KRAJSKÝ ÚŘAD – ODBOR INVESTIC

Vysvětlení zadávací dokumentace č. 2

Modernizace odborných učeben na OA KV – stavební práce

identifikátor zakázky (systémové číslo VZ): P24V00000870

Příložená příloha č. 82_pohled 1:

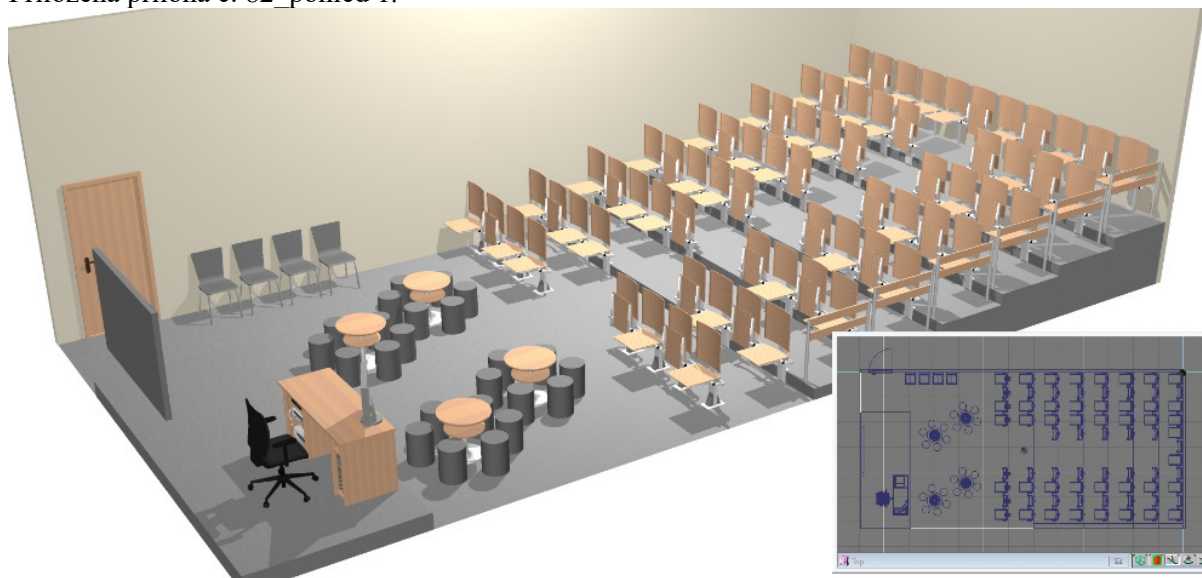
k položkám 18,19 a 20 v tesařských konstrukcích (vybudování stupňovité podlahy) není v projektové dokumentaci dostatek podkladů k jejich ocenění. K těmto položkám je jediný obrázek viz. příloha. Aby se položka dala ocenit, je potřeba alespoň půdorys a řez s kótami.

Zadavatel doplnil výkres D11-027 - STUPNĚ PODLAHY MÍSTNOSTI Č 413 s půdorysem a řezem stupňovité podlahy.
